— Description du système de publication des modifications et des compléments à la Documentation Technique.

VIDEO CASSETTE RECORDER
VR2022/02S/50

VR82-06

- Re: A) Modifications to U182 (MOP, module)
B) Modifications to U262S (TDP, module)

Modifications au schema de principe E

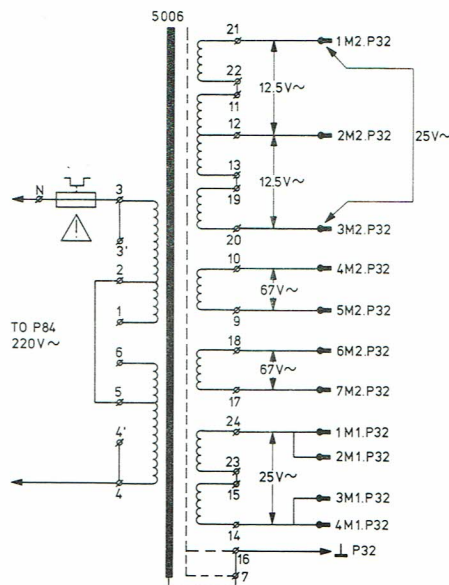
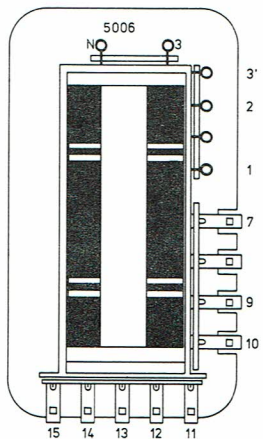
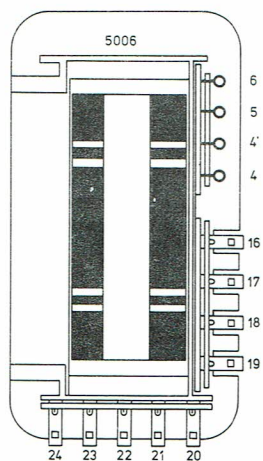
Modification:
Le P32 portait le code d'usine 56883, change en 56884.
Le transfo 5006 change aussi de code: 4822 146 70052 au lieu du 4822 146 70047.

Suppression: 3001

Ci-dessous, le schéma de câblage du 5006, code 4822 146 70052.

Remarque:
Le 4822 146 70047 peut être remplacé le 4822 146 70052 si P84 et P32 sont branchés selon le schéma ci-dessous.

Adjonction d'une feuille de cuivre entre le primaire et le secondaire les crêtes d'interférence du côté primaire pouvant ainsi être dérivés vers la masse.

MODIFICATIONS SUR P12

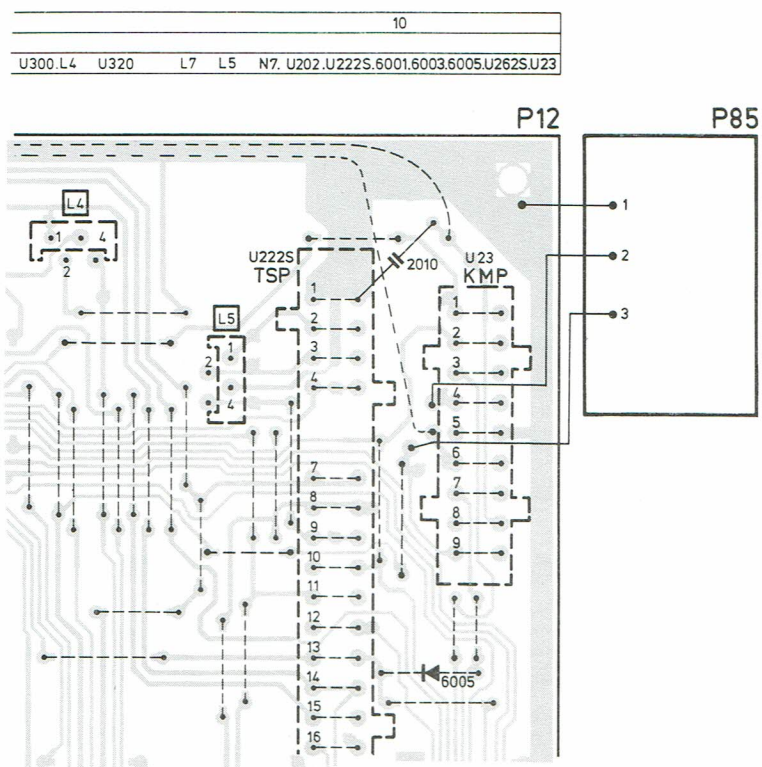
| Date d'introduction | Description | Motif |
|---------------------|---|--|
| 236 | Modification: La platine P85 (RSP) n'est plus reliée par connexion enfichée N7 sur P12. Les 3 fils sont soudés directement sur P12 (voir Fig. ci-dessous) | Un certain nombre de longs fils de liaison peuvent ainsi être supprimés. |

WIJZIGINGEN OP U202 (HSP)

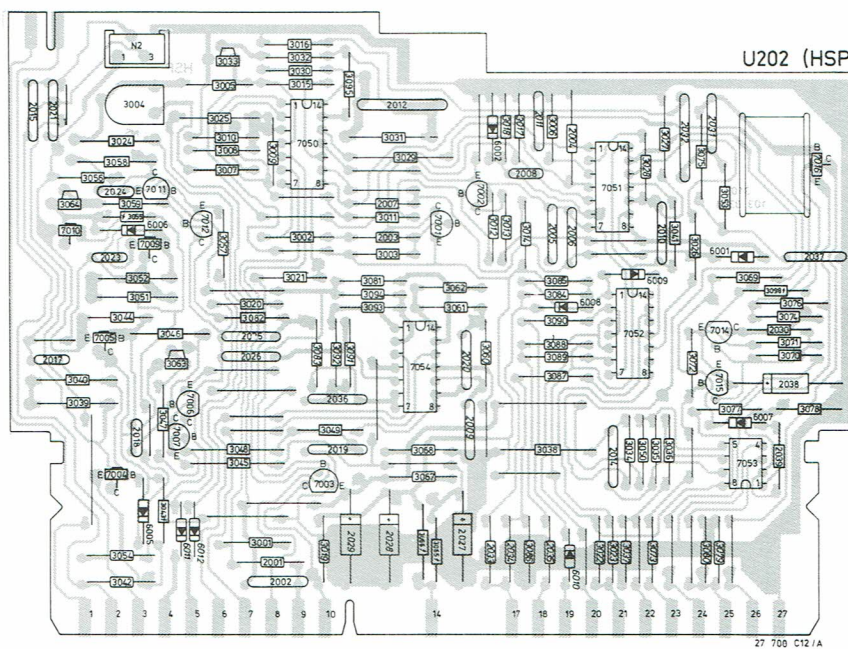
| Invoerdata | Omschrijving | Reden |
|------------|--|------------------------------------|
| 232 | <p>Modification:</p> <p>3063 passe de 470 kΩ à 220 kΩ 3064 passe de 470 kΩ à 220 kΩ 3047 passe de 100 kΩ à 270 kΩ 3059 passe de 100 kΩ à 270 kΩ 3048 passe de 9,1 kΩ à 11 kΩ 3082 passe de 9,1 kΩ à 11 kΩ 3039 passe de 360 kΩ à 91 kΩ 3040 passe de 360 kΩ à 91 kΩ 3051 passe de 360 kΩ à 91 kΩ 3052 passe de 360 kΩ à 91 kΩ</p> <p>Remarque: le 3052 est désormais en série avec la 3051 et 3040 en serie avec 3039</p> | L'étage final DTF est moins chargé |

| <p>Adjonction: 3095-56 kΩ entre 13-7050 et le noeud 3032-3031</p> | Protection de l'IC7050 |

Remarque:
 Le dessin de platine ci-dessous, donne la version adaptée

MODIFICATIONS SUR U222S (TSP)

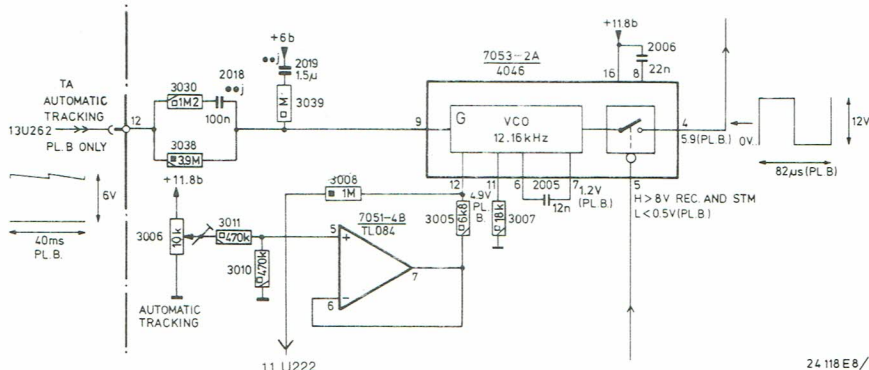
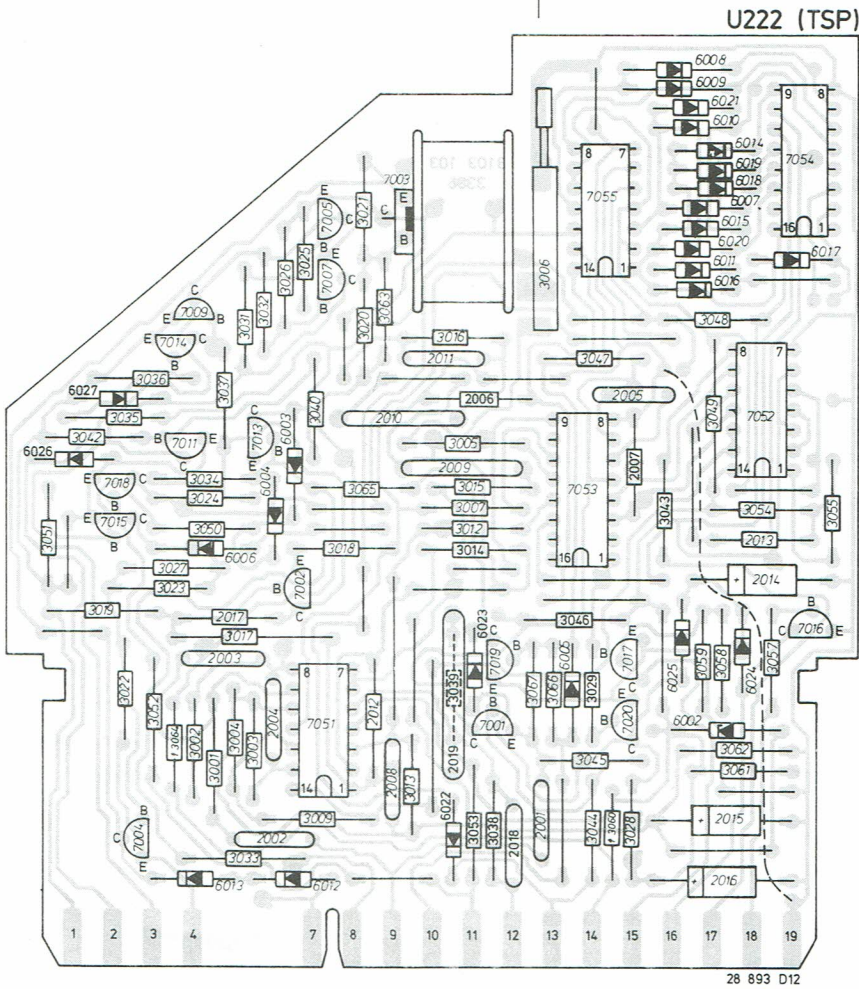
Modification:
 . 3023 passe de 4,7 kΩ à 1,2 kΩ
 3027 passe de 4,7 kΩ à 1,2 kΩ
 3023 est désormais en série avec 3027.
 . 3020 passe de 4,7 kΩ à 1,2 kΩ
 3063 passe de 4,7 kΩ à 1,2 kΩ
 3020 est désormais en série avec 3063.

Modification:
 Le circuit de commande du VCO (IC7053)
 La section modifiée du schéma de principe ainsi que le dessin de platine correspondant sont donnés ci-dessous
 Code du 3006 (10 kΩ) est le 4822 100 10399

Modification:
 7004, 2N2905 a été remplacé par un 2N4033
 Code: 5322 130 40021

Fonctionnement plus sûr

Meilleure capture du VCO

Le 2N2905 aurait pu être sur chargé

MODIFICATIONS SUR U262S

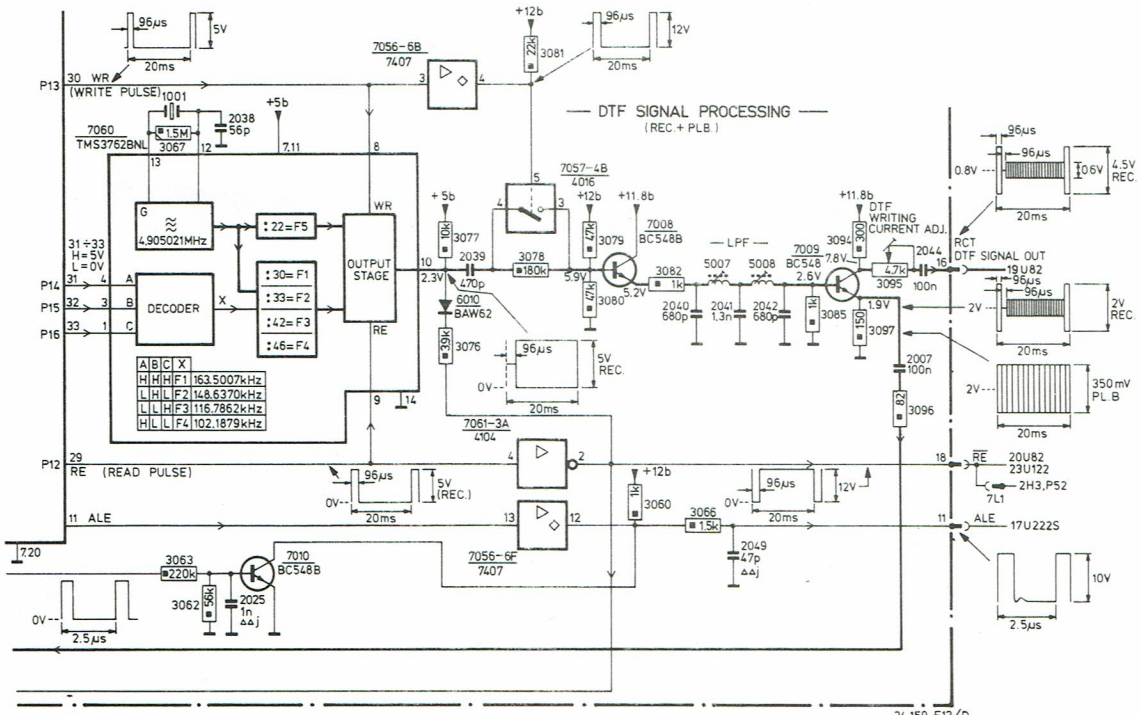
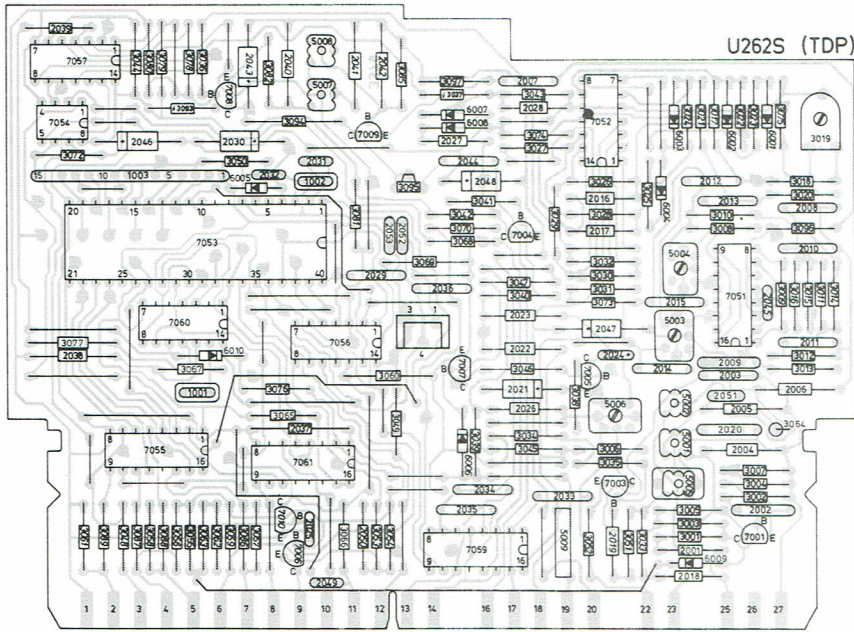
| Date d'introduction | Description | Motif |
|---------------------|---|--|
| 222 | Adjonction: . 2052-10 nF en parallèle avec 2036 . 2053-10 nF entre +5b et la masse Code 4822 122 31618 | Suppression de la tendance à l'oscillation du stabilisateur 5 V- μ A 78M05UC |
| | Suppression: . 5010 à la place une résistance de 1,5 k Ω a été montée Modification: . 2049 passe de 270 pF, à 47 pF Code 4822 122 31072 . 3060 est supprimée à l'endroit actuel mais ensuite ajouté entre +12b et 12-7060. La valeur est changée à 1 k Ω . . Le signal ALE issu de 11-7053 est désormais appliqué à travers le tampon 7060-6F à la sortie 11U262. | empêcher les interférences sur les canaux 2 et 3. |
| | Modification: 2030 passe de 10 μ F, à 4,7 μ F Code 4822 124 20686 | |
| | Adjonction: 3065-470 Ω entre +5b et 16-7061 | protection 7061 |

Remarque:
une section du schéma de principe modifié et le dessin de platine adapté sont donnés ci-dessous

Fig. 1

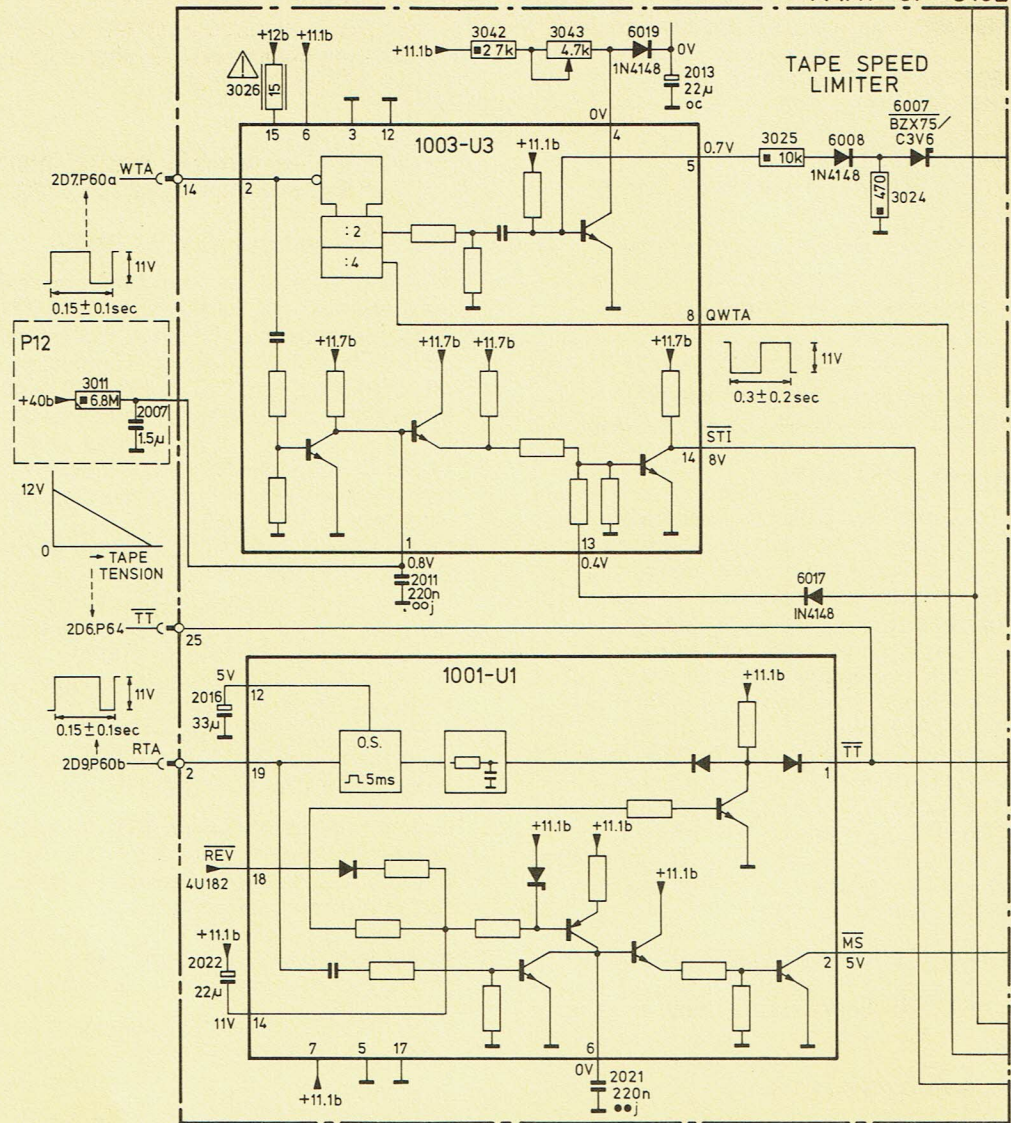
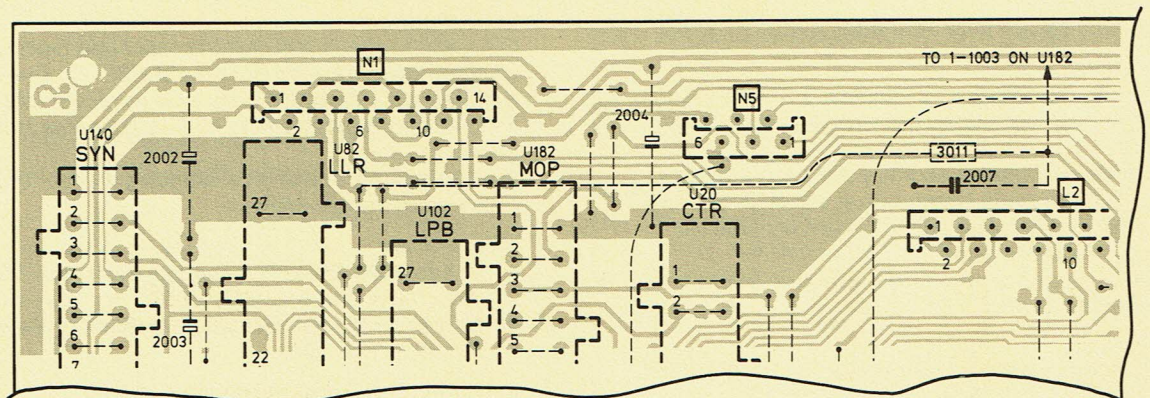
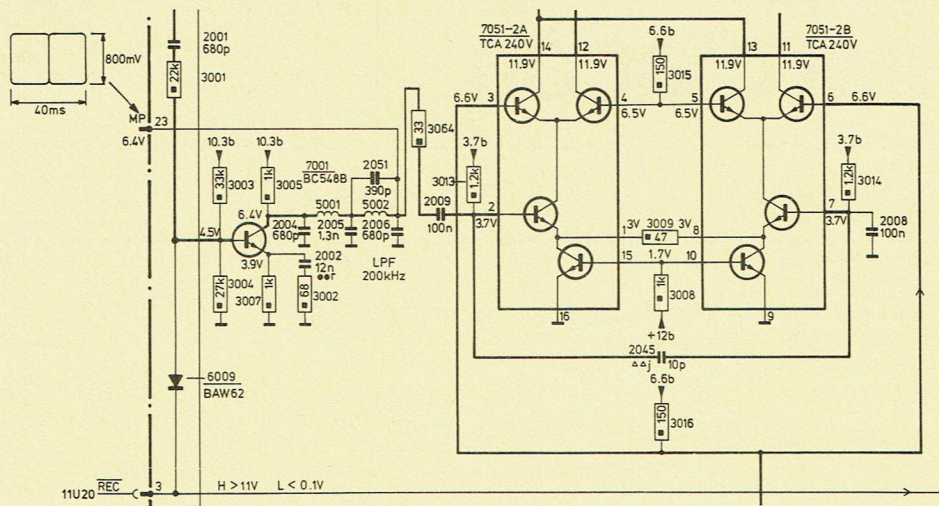
On page 7-23 in the basic documentation, under the modifications bearing the dates of introduction 143/04, the last paragraph mentions a 470-nF capacitor added between 1-1003 and ground and a 6,8-M Ω resistor added between 1-1003 and 5N1.P12 (+40b).

In the version featuring the slow motion mode of operation, however, a larger value capacitor (1,5 μ F) is required. The size of this 1,5 μ F capacitor is such that this C can no longer be accommodated on the module.

Therefore, on recorders featuring "slow motion", the 1,5 μ F polyester capacitor 2007 (code no. 4822 121 50805) and the 6,8 M Ω resistor 3011 are installed on P12.

Junction 2007, 3011 is through a lead connected to 1-1003 on U182. The other end of resistor 3011 is through a lead connected again to 5N1,P12 (+40b).

Figure 1 shows the location of 2007 and 3011 on P12. The above-mentioned modification has been introduced at production start-up.

Fig. 2

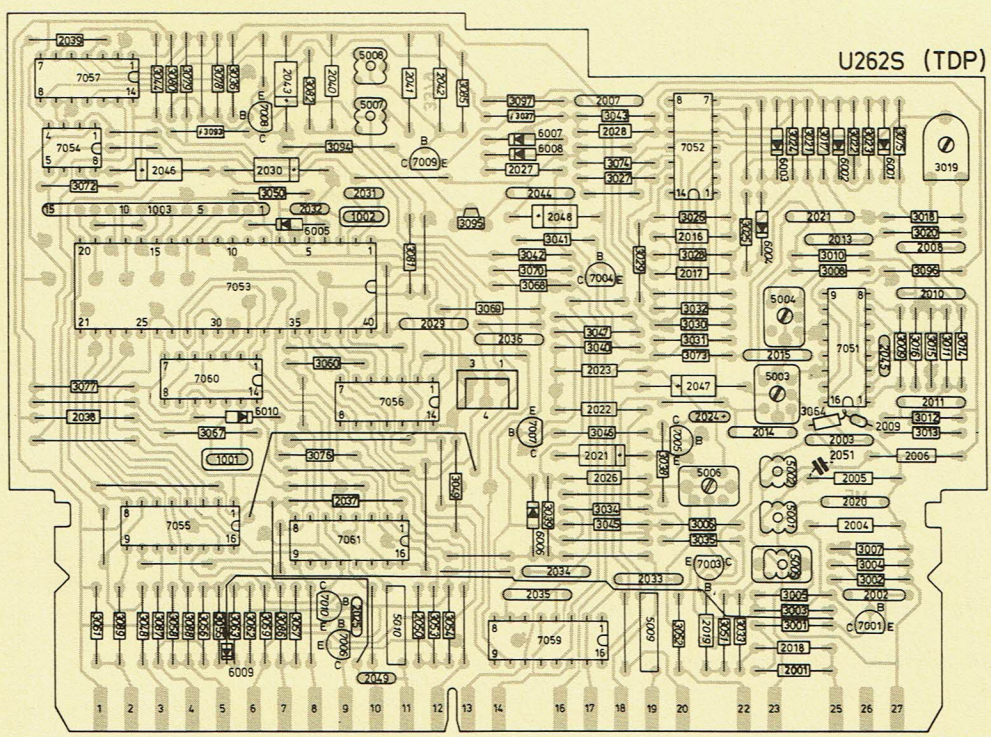
1) Added:
2051 - 390 pF - ceramic - 100 V - 2,5% parallel to coil 5002.

Changed:
2005 - from 1,5 nF to 1,3 nF (polyester C-160 V 2,5%)
Service code no. 4822 121 50707

On playback, the 222,9 kHz (F5) signal is suppressed harder, thus ensuring a stabler picture in "Stop Motion" position.

Through the aforementioned modification IC7051 (type TCA240V) exhibits a tendency to parasitic oscillation.

The oscillator frequency is in the vicinity of channel S17, with a harmonic on channel 32.

On these channels this tendency leads to moiré or additional noise in the picture.

- Diode 6009 BAW62 between the base of 7001 and 3U262S (REC)
- Resistor 3064, 33 Ω (SFR25) in series with capacitor 2009.

Figure 2 shows the changed section of the circuit diagram and the adapted print lay-out.
